PLAN LOCAL D'URBANISME BIOCLIMATIQUE

Paris plus verte et solidaire

Modification simplifiée n° 1

Rapport de présentation

Atlas au 1/2000 – planche F-09

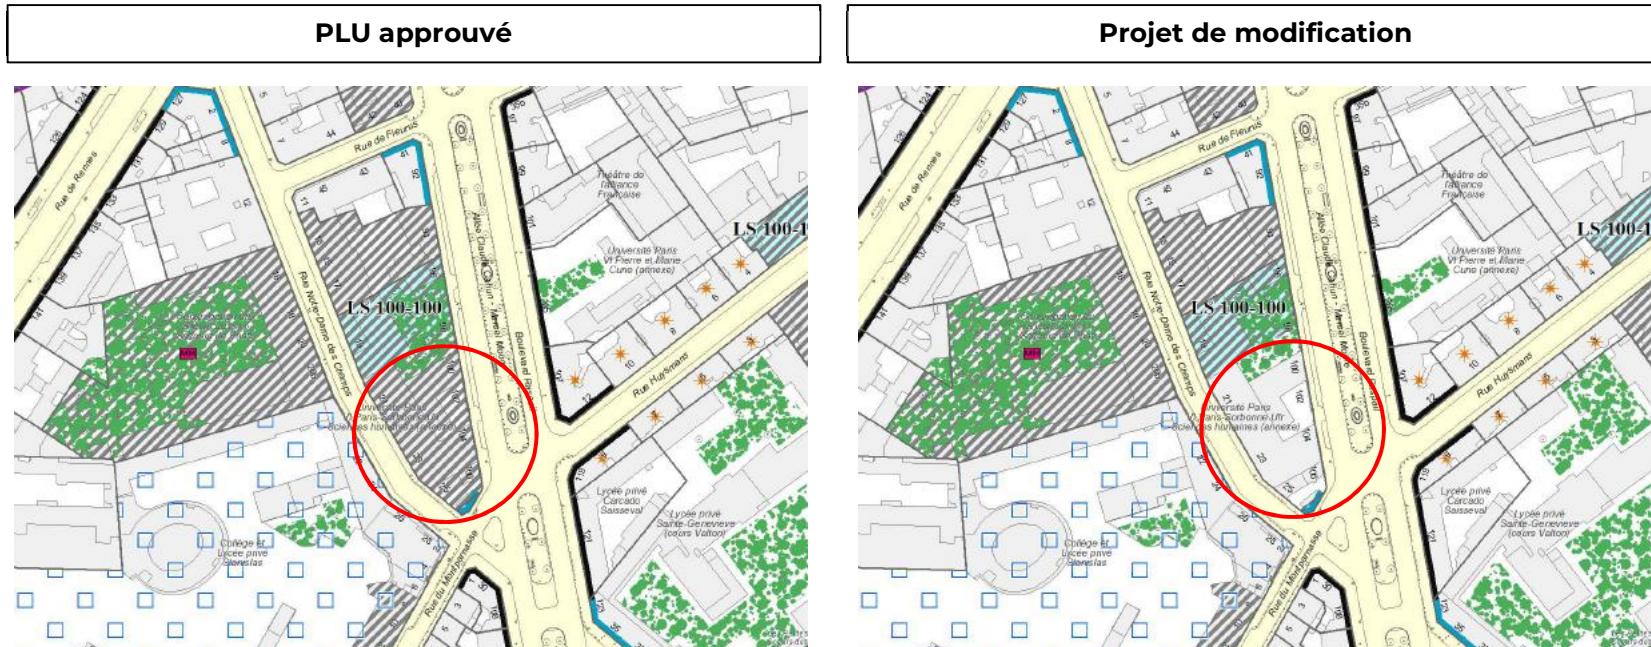
Ajustement du dessin sur l'atlas (prise en compte d'une division foncière)

Atlas au 1/2000 – planche H-08

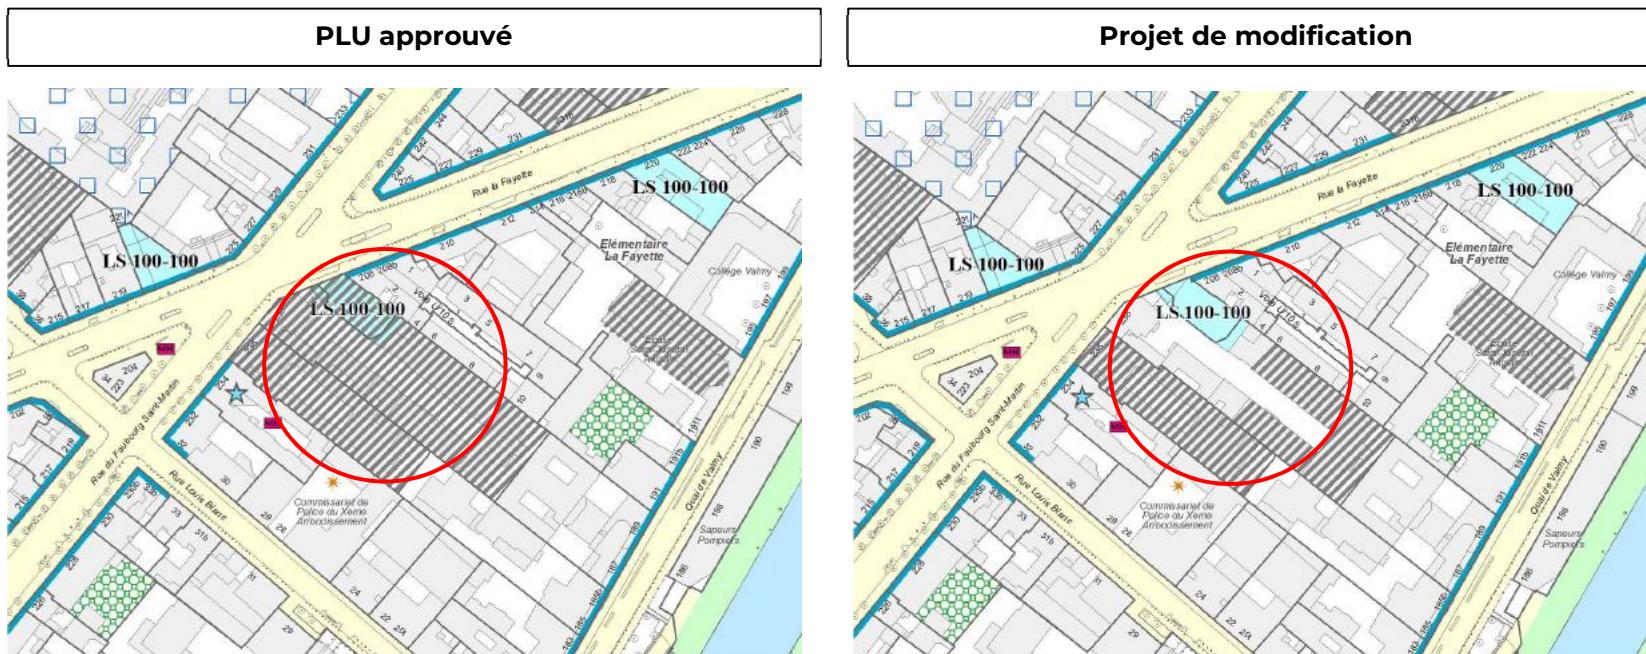
Ajustement du dessin et déplacement du pictogramme MH sur l'atlas

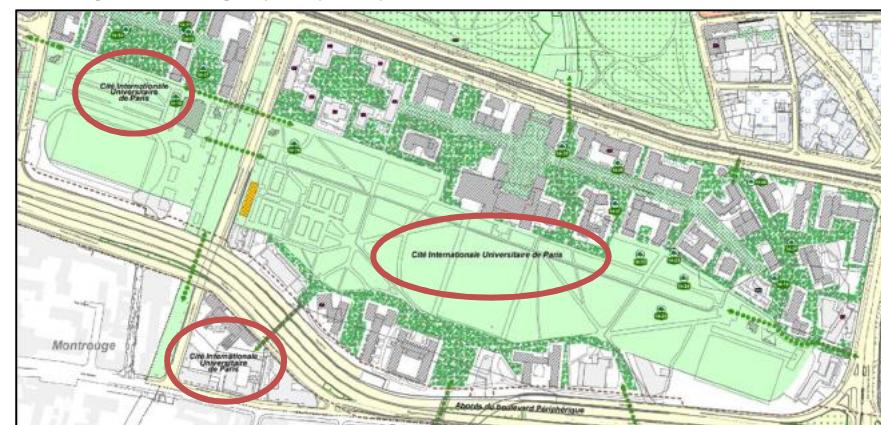
La sous-section UG.1.5.1 du règlement est modifiée pour lever cette incompatibilité et ne plus soumettre les emprises foncières de la CIUP à la règle de mixité sociale. La nouvelle rédaction est la suivante (ajout du texte souligné) :

En complément, une mention indiquant « Cité internationale universitaire de Paris » est portée sur le fond de plan de l'Atlas n° 2 du règlement graphique, pour identifier les terrains concernés.

Extrait de l'atlas n°2
PLU approuvé le 20 novembre 2024

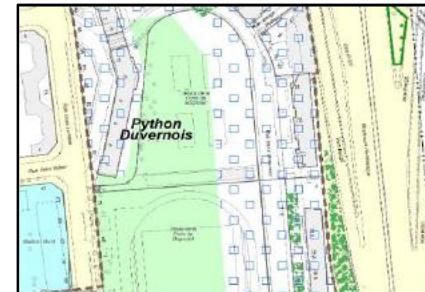
Le PLU approuvé le 20 novembre 2024 comporte une discordance dans les dispositions qui s'appliquent au lot n° 5 de la ZAC Python-Duvernois entre le contenu de l'OAP sectorielle « Portes de l'Est » et la section UG.3.2 du règlement. Cette discordance a pour effet d'interdire la mise en œuvre de la volumétrie du bâtiment prévue dans le programme du lot n° 5 de la ZAC en bordure du boulevard périphérique, bâtiment qui doit permettre d'assurer la protection phonique des bâtiments de logements disposés en second rang.

En effet, l'OAP sectorielle « Portes de l'Est » prévoit explicitement la réalisation de ces bâtiments écrans, qui ont été pris en compte dans l'évaluation environnementale du PLU pour la protection phonique qu'ils apporteront aux immeubles d'habitation qui se situeront en second rang : « *Les logements construits le long du parc et ceux réhabilités dans les tours permettent une habitabilité nouvelle adaptée aux exigences climatiques et source de bien-être. Ces logements majoritairement tournés vers le parc sont situés à distance du boulevard périphérique et sont par ailleurs protégés de ses nuisances par des bâtiments faisant écran* ».

Toutefois, les règles de gabarit-enveloppe applicables dans le Secteur des bâtiments et ensembles modernes (section UG.3.2 du règlement) dont relève l'opération, ne permettent pas la réalisation des constructions du lot n° 5 de la ZAC Python Duvernois telles que prévues dans le projet.

Atlas au 1/2000 – planche C-06

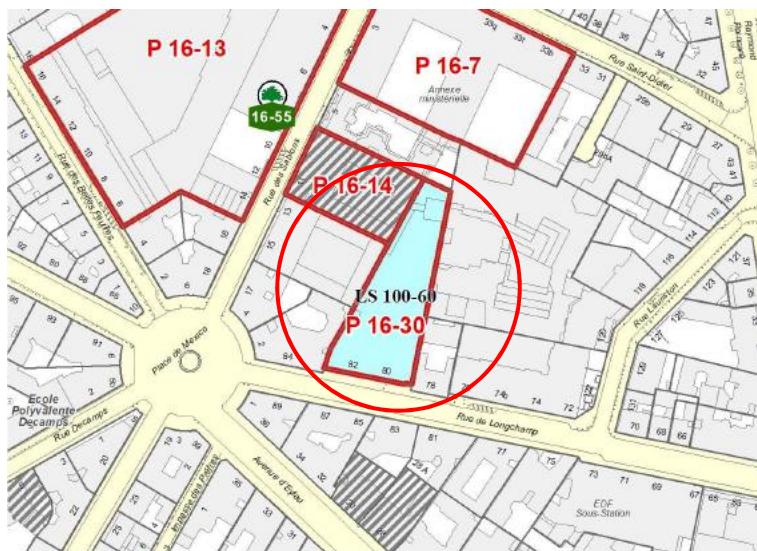
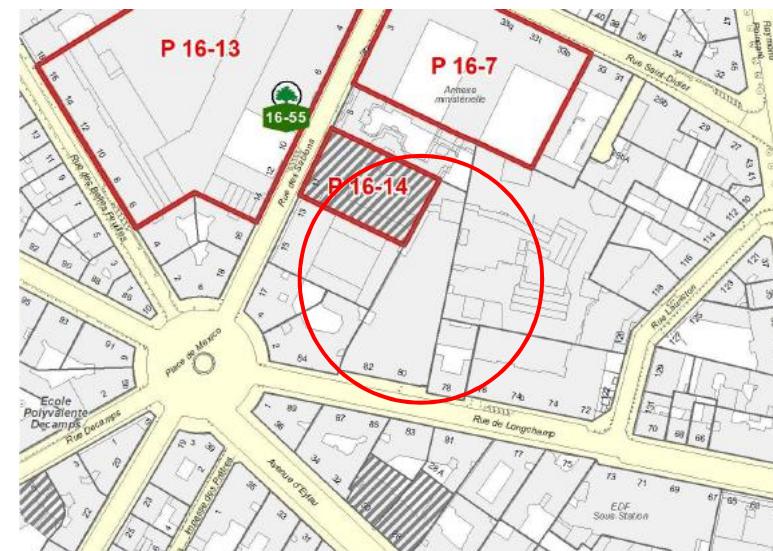
L'emplacement réservé LS 100-60 du 80-82 rue de Longchamp figure sur le PLU depuis 2009 et a été reconduit à l'occasion de la procédure de révision approuvée en novembre 2024.

Cette modification concerne l'atlas n° 2 et les annexes IV et V du règlement.

Atlas au 1/2000 – planches D-03 et D-04

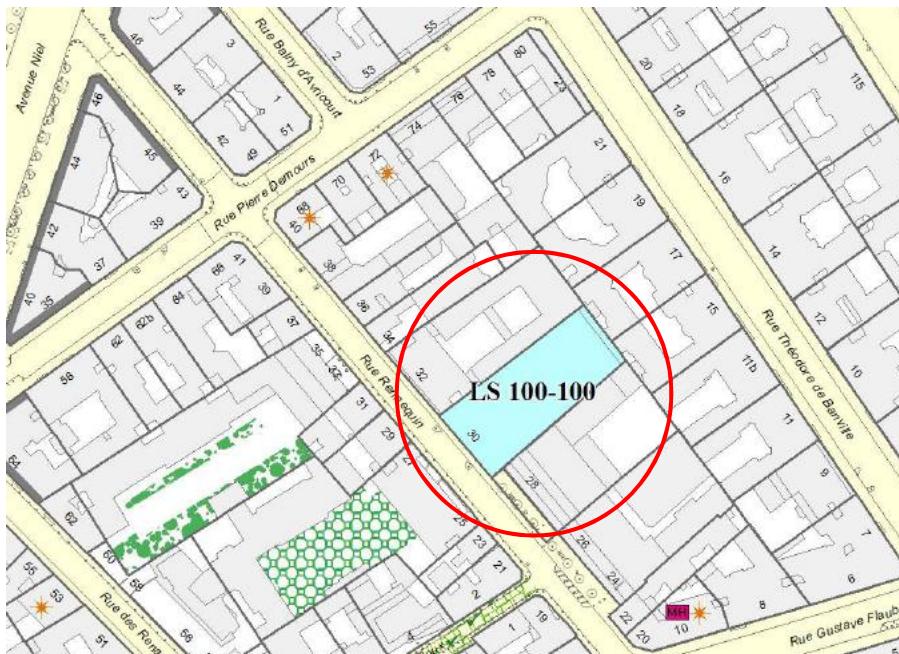
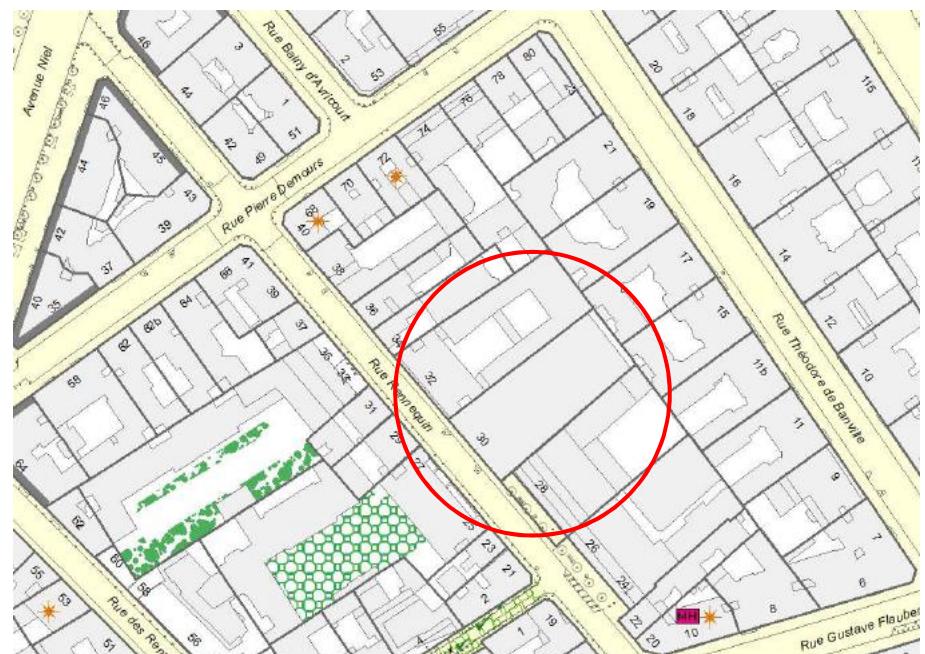
La prescription d'emplacement réservé en vue de la réalisation de certains types de logements impose l'affectation à la destination Habitation d'une proportion déterminée de la surface de plancher de toute opération de construction neuve, restructuration lourde, extension, surélévation ou changement de destination ou de sous-destination affectant les immeubles grevés. Elle impose en outre qu'une proportion définie de ces surfaces soit affectée à certains types de logement définis au PLU.

Cette modification concerne l'atlas n° 2 et l'annexe V du règlement.

Atlas au 1/2000 – planches D-06 et E-06

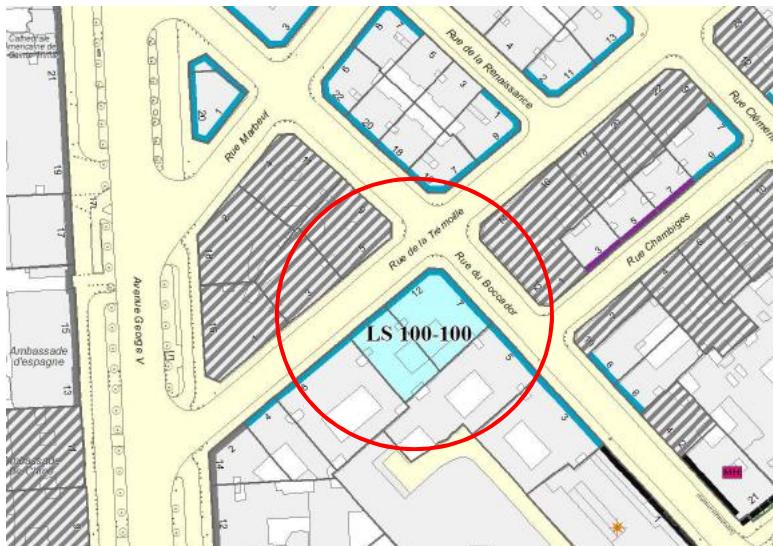
Ces éléments justifient de supprimer cet emplacement réservé. Cette modification concerne l'atlas n° 2 et l'annexe V du règlement.

Atlas au 1/2000 – planches D-05, D-06, E-05 et E-06

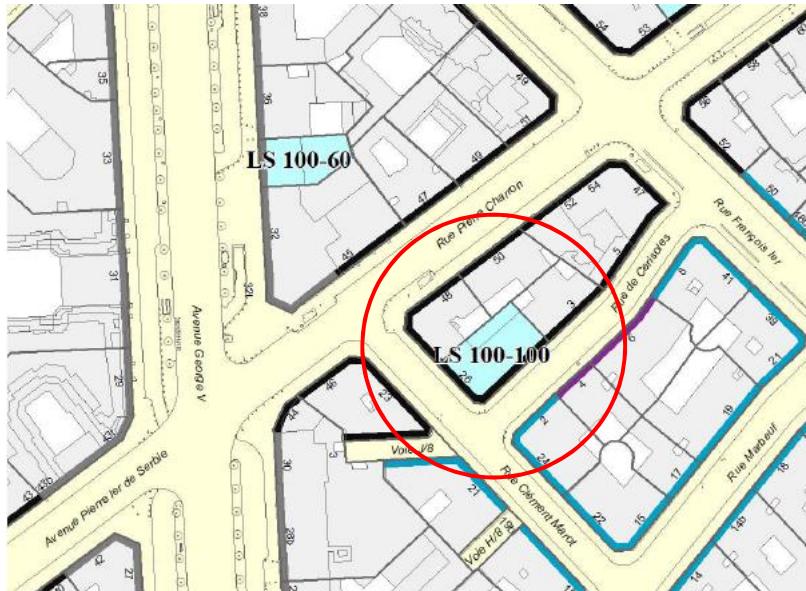
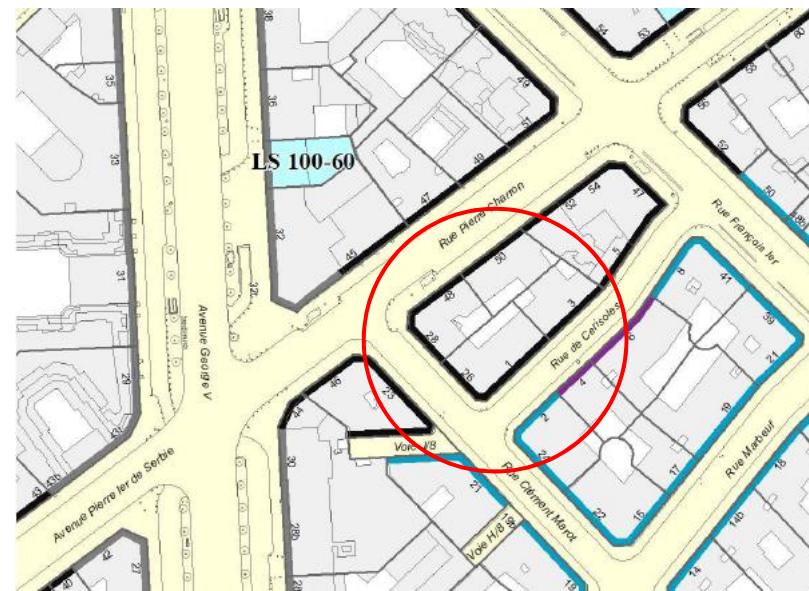
La prescription d'emplacement réservé en vue de la réalisation de certains types de logements impose l'affectation à la destination Habitation d'une proportion déterminée de la surface de plancher de toute opération de construction neuve, restructuration lourde, extension, surélévation ou changement de destination ou de sous-destination affectant les immeubles grevés. Elle impose en outre qu'une proportion définie de ces surfaces soit affectée à certains types de logement définis au PLU.

Cette modification concerne l'atlas n° 2 et l'annexe V du règlement.
